UNIVERSIDAD DISTRITAL FRANCISCO JOSE DE CALDAS

OBSERVACIONES PLIEGOS CONVOCATORIA PÚBLICA No. 009 DE 2016

"CONTRATAR LA ADQUISICIÓN, INSTALACION Y CONFIGURACION DE EQUIPOS DE LABORATORIO DEL GRUPO DE ROBUSTOS CON DESTINO A LOS LABORATORIOS DE LAS FACULTADES DE INGENIERÍA, TECNOLÓGICA, CIENCIAS Y EDUCACIÓN, MEDIO AMBIENTE Y RECURSOS NATURALES Y ARTES-ASAB DE LA UNIVERSIDAD DISTRITAL FRANCISCO JOSÉ DE CALDAS, DE ACUERDO CON LAS CONDICIONES Y ESPECIFICACIONES PREVISTAS."

Observación N° 3.

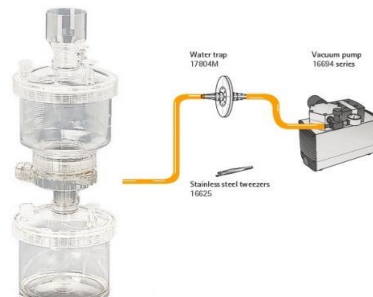
Solicitan: "Tapón De Silicona No. 8 Mfs, Oliva De Vidrio Para El Tapón Del Erlenmeyer, Erlenmeyer Para Vacío De 500 ML."

En caso de permitir ofertar los sistemas individuales completos plásticos que incluyen el frasco receptor del filtrado, cordialmente solicitamos permitirnos omitir los accesorios "Tapón De Silicona No. 8 Mfs, Oliva De Vidrio Para El Tapón Del Erlenmeyer, Erlenmeyer Para Vacío De 500 ML.", ya que estos no serían necesarios para el correcto funcionamiento y desempeño del sistema. Adicionalmente recomendamos el uso de sistemas plásticos para aplicaciones académicas en pro de maximizar la vida útil de los mismos y prevenir accidentes con material de vidrio.

RESPUESTA DE LA UNIVERSIDAD: OBSERVACIÓN 1 YA ESTÁ INCLUIDO DENTRO DE LAS ESPECIFICACIONES, OBSERVACIÓN 2 SE INCLUYE Y SE TIENE EN CUENTA CAMBIO DE MATERIAL Y CAPACIDAD, LAS DEMÁS OBSERVACIONES NO SE TIENEN EN CUENTA
